PRÉFET DE LA RÉGION RHÔNE-ALPES

OBJET : Dossier « **Liaison autoroutière A89-A6** » – contribution à l'avis de
l'autorité environnementale

Annexe au courrier DREAL 3436-2013 / dossier soumis à l'autorité environnementale relatif au projet de liaison autoroutière A89-A6

Extrait de la carte figurant au dossier d'enquête PENAP
(en vert et jaune : les zones comprises dans le périmètre proposé) :

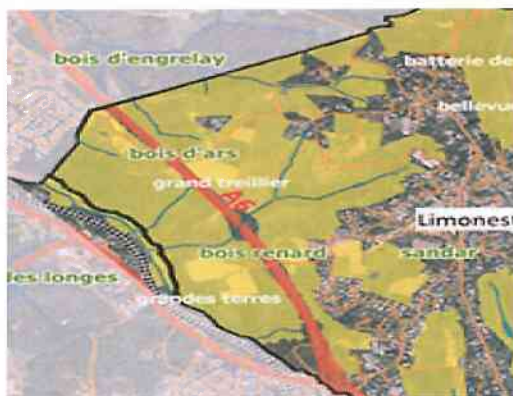
* concernant les enjeux agricoles, on notera que le projet interagit avec le projet de **périmètre de protection des espaces agricoles et naturels périurbains (PENAP)** actuellement mis à l'enquête par le conseil général du Rhône sur des bases téléchargeables par le lien :
